## 改善箇所説明図

### 【改善対象部位詳細】

図3 ドライブシャフト外観

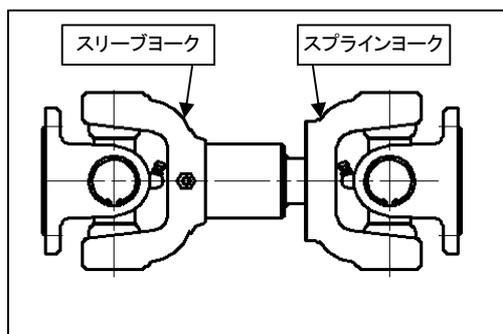
ブーム付きコンクリート作業車の油圧ポンプ用ドライブシャフトにおいて、当該シャフトの溶接方法が不適切なため、強度が不足しているものがある。  
そのため、当該溶接部から亀裂が発生しシャフトが破損して油圧を発生することができず、コンクリートの圧送作業ができなくなるおそれがある。

全車両、当該ドライブシャフトを良品に交換する。
